ContiTech

Instructions de montage des kits de distribution CT1037K2 et CT1037WP1

Pour divers modèles Peugeot 807 et Citroën C8 à moteur diesel 2.2 HDI

Fig. : 1

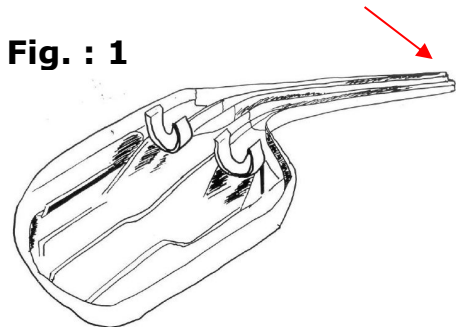
L'eau de pluie s'infiltré dans le carter de distribution à courroie synchrone, provoquant corrosion et givre, et parfois des dégâts sur le moteur.

Quand il y a trop d'eau dans les canaux d'évacuation, ces derniers peuvent déborder.

Citroën et Peugeot ont développé une goulotte d'évacuation d'eau portant la référence 8248.71 (**Fig. 1**) qui empêche l'eau de pluie s'écoulant du pare-brise de pénétrer dans le carter de distribution. Glisser cette goulotte d'évacuation d'eau sous le vase d'expansion du circuit de refroidissement (voir **Fig. 2**) et la fixer avec des clips de fixation (**Fig. 3**). Veiller à ce que la goulotte d'évacuation soit inclinée vers l'arrière.

Évacuation dirigée vers l'arrière du moteur
